**AVIS RELATIF À LA PROTECTION
CONTRE LES EVENTUELS EFFETS NOCIFS ET NUISANCES
PROVOQUÉS PAR LES RAYONNEMENTS NON IONISANTS
GÉNÉRÉS PAR DES ANTENNES ÉMETTRICES STATIONNAIRES**

Commune : CHARLEROI - Exploitant : PROXIMUS

Référence exploitant : 71JET _01

Rapport n° 2372 / 2025

Figure 1 : Vue en plan des lieux de séjour et des points de contrôle

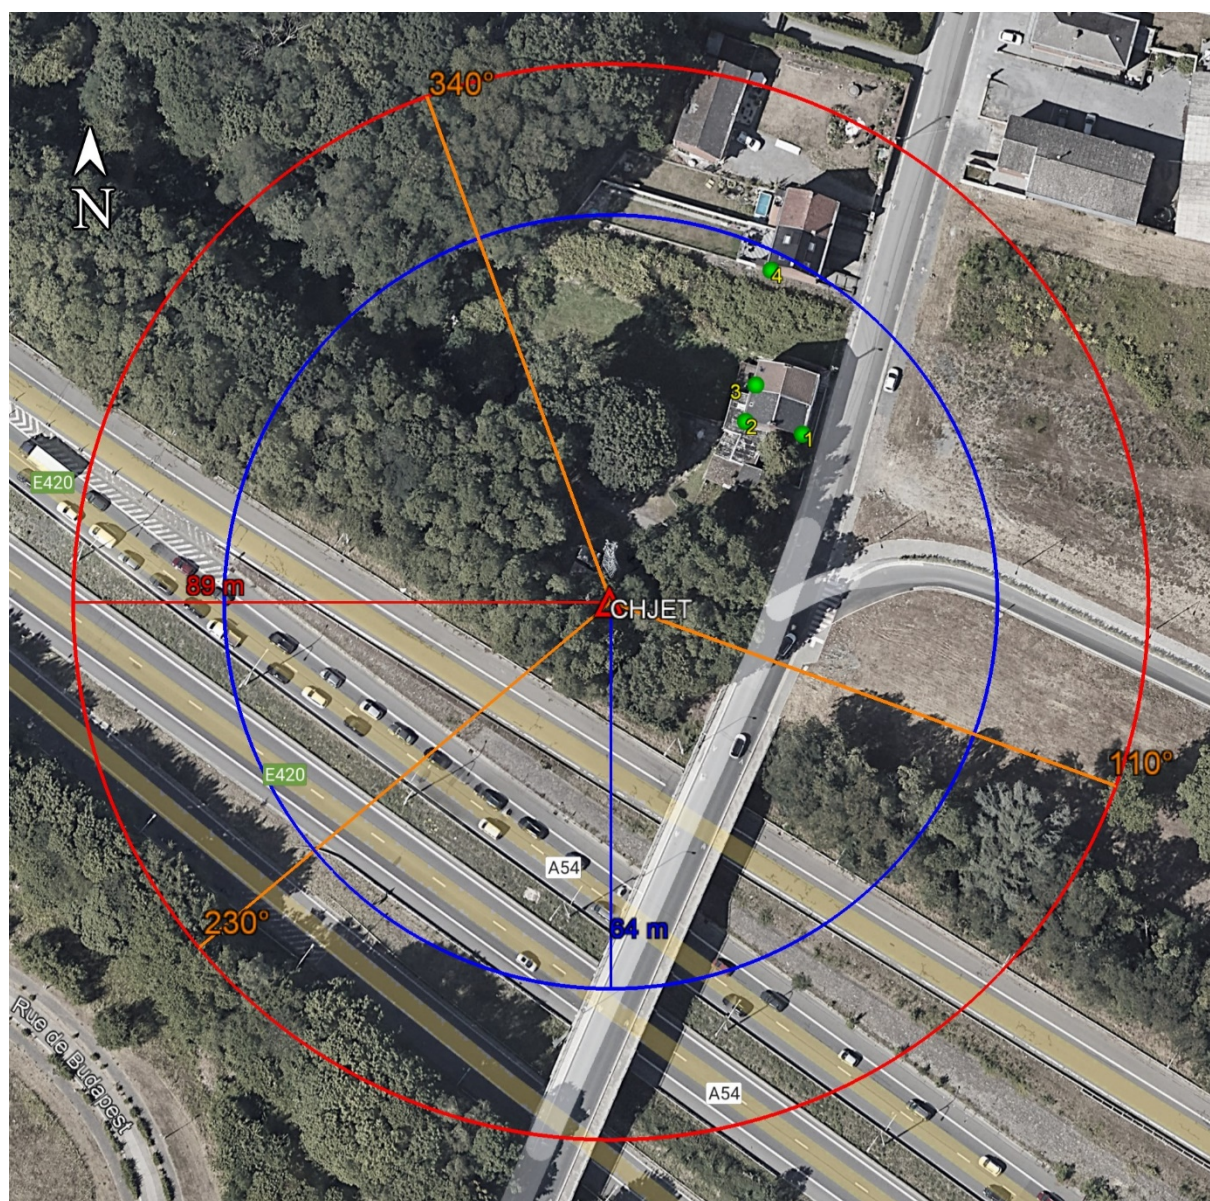
- le numéro du point de contrôle repris sur un des plans de la figure 1;
- le numéro du LS dans lequel se trouve le point de contrôle de la 1^{ère} colonne ;
- l'atténuation d'obstacle prise en compte pour le calcul de l'indice d'exposition dans le LS ;
- le résultat du calcul de l'indice d'exposition.

N° point de contrôle	LS	Atténuation (dB)	Indice d'exposition relatif à la limite par installation IE_i
4	LS4	3,0	0,036
3	LS3	3,0	0,029
1	LS1	3,0	0,026
2	LS1	3,0	0,020
